# Rapport de contrôle d'installations électriques à basse et à très basse tension

RÉF. 95/2024/81461/D01:1

DATE DU CONTRÔLE 17/10/2024 (10:40 - 11:05) AGENT VISITEUR Youri Saweryniuk  
 ADRESSE DU CONTRÔLE rue Barabas 44 - 7300 Boussu TYPE DE CONTRÔLE Visite de contrôle vente ancienne installation (8.4.2.)

## Croquis de position élémentaire et descriptif sommaire des tableaux

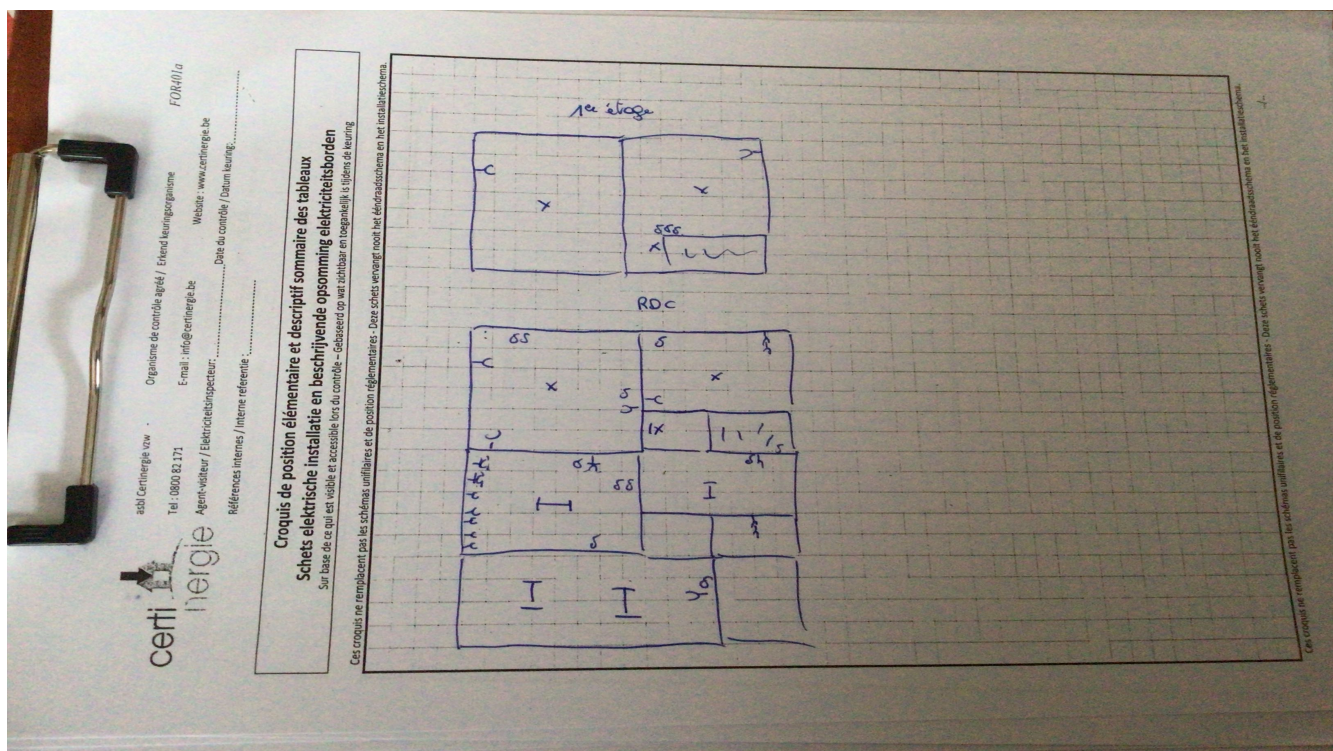
sur base de ce qui est visible et accessible lors du contrôle  
 Note : ces croquis ne remplacent pas les schémas unifilaires et de position réglementaires
